STANDARDKONTROLL · KÖÖK JA TEHNIKA · Näidisaruanne

Köök ja sisseehitatud tehnika

Sõltumatu kontroll enne vastuvõtuakti allkirjastamist ja lõppmakset.

OBJEKT	3-toaline korter, uusehitis Tallinn, Kristiine linnaosa · aadress eemaldatud	KONTROLLI AEG	02.09.2026, 10:00–12:40 kestus 2 h 40 min
TELLIJA	Erakliient nimi eemaldatud	KONTROLLIJA	Kodukontroll, mööbli ja tehnika spetsialist Little Kris OÜ
TÖÖVÕTJA	Köögimööbli tootja ja paigaldaja nimi eemaldatud	KOHAL VIIBISID	Tellija, paigaldaja esindaja
KONTROLLI LIIK	Standard · visuaalne ja funktsionaalne ilma demontaažita	ALUSDOKUMENDID	Pakkumus nr 24-118, köögi joonised (3 lehte), tehnika paigaldusjuhendid

FOTO 3.1 · KAABEL KORPUSE JA SEINA VAHEL

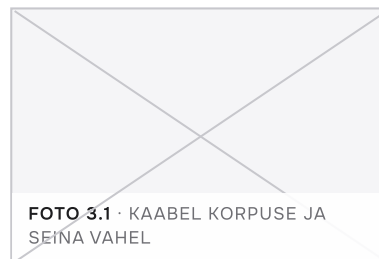
Pistikupesa nõudepesumasina taga on ligipääsmatu

Toitepistik on ühendatud seadme taga asuvasse pesasse, millele ei pääse ligi masinat välja tõmbamata. Toitekaabel on surutud seadme korpuse ja seina vahele. Tootja paigaldusjuhend nõuab, et pistik oleks ligipääsetav ilma seadet eemaldamata.

Viia pistikupesa naaberkappi (valamukapi külge) või paigaldada ligipääsetav lahtusüliliti. Kaabel suunata nii, et see ei jääks korpuse ja seina vahele. Töö teeb elektrik.

FOTO 8.1 · KRIIMUSTUS FRONDI SERVAL

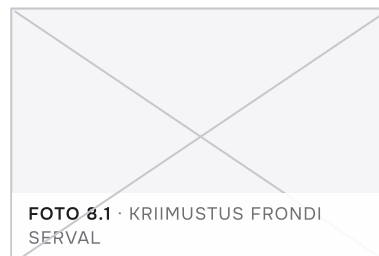
Sahtlifrondi serval kriimustus

Frondi ülemisel serval on umbes 20 mm pikkune kriimustus, mis ulatub läbi värvikihi. Muud frondid on kahjustusteta.

Vahetada front või leppida kokku hinnaalandus. Parandusvärviga katmine ei ole matil lakitud frondil püsiv lahendus.

Plaadivuuk pistikupesa ümber täitmata

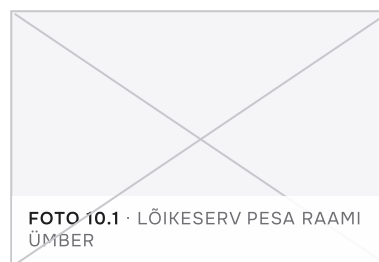
Pistikupesa raami ümber on plaadi lõikeserv nähtav ja vuugisegu puudub umbes 40 mm ulatuses; raam katab vahe ainult osaliselt.

Täita vuuk vuugiseguga või katta laiem raamiga (kokkuleppel tellijaga).
